PROJET DE PARC PHOTOVOLTAÏQUE

« TREMEGE 1 »
PIECE B' – RNT DE L'EIE

Déposée initialement en janvier 2024
Mise à jour en avril 2025

Résumé non Technique de l'étude d'impact

Figure 1. Extraits des plans de masse montrant les citernes ajoutées, îlot nord à gauche, îlot sud à droite

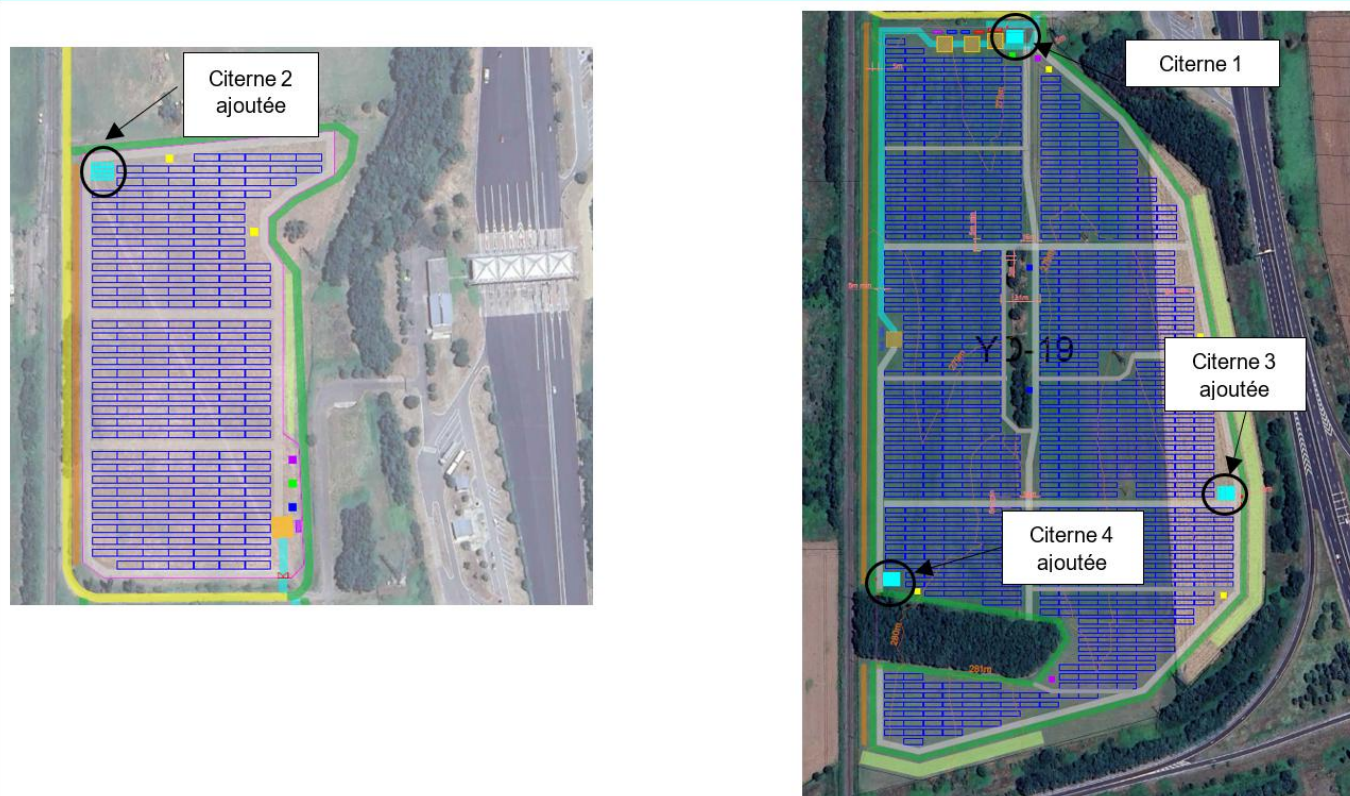
Modification du nombre et du volume de citernes incendie sur site

À la suite des échanges avec le SDIS 09 (juillet et octobre 2024), le porteur de projet a apporté des modifications mineures au projet pour répondre à l'ensemble des recommandations du SDIS 09. En effet, plutôt qu'une unique citerne de 120 m³, le projet comprendra 4 citernes d'un volume unitaire de 30 m³.

Leur emplacement et leur volume a été validé par le SDIS Ariège (cf. Annexe 3.1 de la « Note de synthèse des modifications mineures apportées au projet Trémège »). L'îlot nord du projet (Trémège 2), comportera une citerne au nord-ouest du site (un portail piéton de 3 m de large avec un système d'ouverture pompier permettra l'accès). Pour ce qui est de l'îlot sud du projet (Trémège 1), il comportera 3 citernes : la première au nord du site à côté du portail principal d'entrée, les deux autres seront installées à l'est et à l'ouest du site (un portail piéton de 3 m de large avec un système d'ouverture pompier permettra l'accès à ces deux citernes). Les citernes seront protégées par un grillage pour éviter tout endommagement par le troupeau pâturant sur site.

L'ajout des citernes a impliqué une légère baisse de la puissance du projet (suppression de quelques tables) passant d'une puissance initiale de 15,7 MWc à 15,6 MWc. Les chiffres clés du projet ont été actualisés et mises à jour dans la présente étude (cf. page 33, « chapitre 6. Synthèse des principales données du projet »).

Figure 2. A droite, extrait du plan de masse initialement déposé en janvier 2024. A gauche extrait du plan de masse actualisé (piste SDIS décalée), ayant fait l'objet de l'avis MRAe émis le 20 février 2025

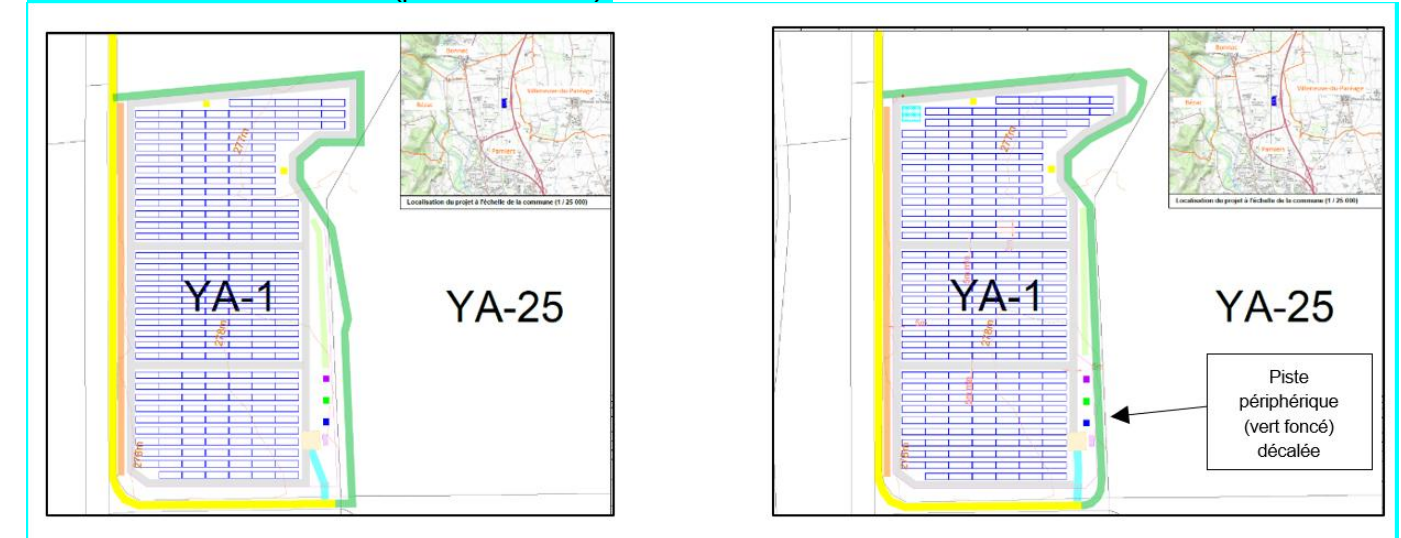
Modification du tracé de la piste périphérique à destination du SDIS

La piste périphérique à l'est de l'îlot nord du projet, trouvait son emprise initialement sur la parcelle YA-25. Cette piste a finalement été entièrement décalée sur la parcelle YA-1 pour la situer en dehors du Domaine Public Autoroutier Concédé (parcelle YA-25).

Le décalage de la piste a impliqué une légère modification de la surface clôturée, passant de 17ha à 16,8 ha. Les chiffres clés du projet ont été actualisés et mises à jour dans la présente étude (cf. page 33, « chapitre 6. Synthèse des principales données du projet »).
